Bilag 5 Lokaludvalgenes bemærkninger til Projektpakke 2020

Et udkast til skybrudsprojektpakke 2020 har været sendt i høring hos lokaludvalgene i perioden 8. juli - 6. september 2019. Udkastet, der blev sendt i høring, indeholdt fem projekter. Ét af skybrudsprojekterne – projektet på Tuborgvej – er ikke medtaget i den endelige projektpakke, idet der endnu ikke er fundet en løsning på, hvor vandet fra skybrudsprojektet skal ledes hen. Bemærkninger til dette projekt er derfor ikke medtaget i notatet. De øvrige fire projekter er medtaget i den endelige Projektpakke 2020.

Høring: skybrudspakke 2020

BIR 7.5 Bispebjerg Bakke

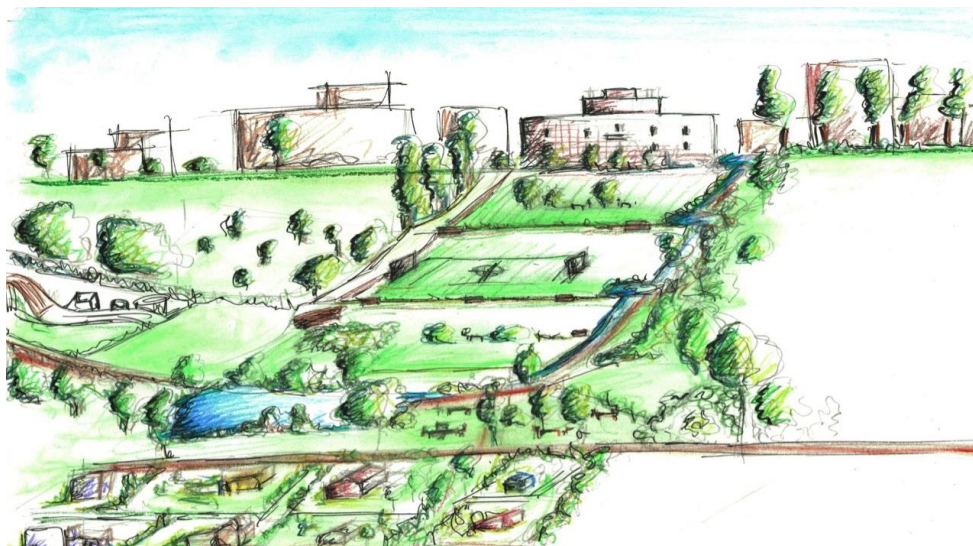
Lokaludvalget bemærker, at den forhøjede kantsten er markeret på det meste af Bispebjerg Bakke, dog ikke ud for hovedindgangen til hospitalet, hvilket vi mener er en fejl. Vandet bør i stedet ledes fra vejen til Lersøparken via to indgange: den ene som markeret med blå pil på kortet, samt en mindre skybrudsvej langs cykel/gangstien i venstre side af kortet over parken. Fodboldbanen er tit ret sumpet, og det vil ikke blive spor bedre, hvis den bliver benyttet som skybrudsvej. I stedet synes vi, at skybrudsvejen langs de to stier fortjener lidt ekstra eftertanke. Lokaludvalget er særligt optaget af, hvordan vandet håndteres videre frem i parken til søen som skal ligge nederst i parken. Håndteringen bør gøres så det skaber

Skybrudsprojektet på Bispebjerg Bakke er først nu blevet klar til igangsættelse, og koordinering med den gennemførte reovering var derfor ikke mulig. Det er dog kun den ene halvdel af Bispebjerg Bakke, hvor kantstenene er blevet hævet. Derfor kan der stadig opnås synergifordele på den anden halvdel af vejen, når skybrudsprojektet anlægges. Forvaltningen vil i dialog med lokaludvalget indarbejde lokaludvalgets forslag, i det omfang det er muligt alene for takstmidler og i øvrigt er foreneligt med byrumsforholdene og de vandtekniske muligheder.

(Skitse er udarbejdet af studerende fra KEA under ECOWEEK.)

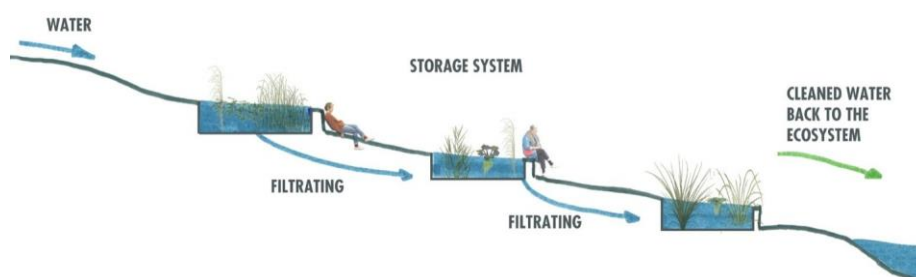
Hvis man øger kapaciteten af skybrudsvejen gennem parken, vil den også kunne håndtere vand fra selve hospitalet.

Vi foreslår derfor, at man terrasserer skybrudsvejen i parken ned langs de to cykelstier, hvor der eksempelvis kan plantes siv på terrasserne. Vand fra hospitalet kunne føres i en rende under Bispebjerg Bakke. En sådan fast etableret skybrudsvej vil både kunne præsentere sig smukt, når det regner, og når det ikke gør.
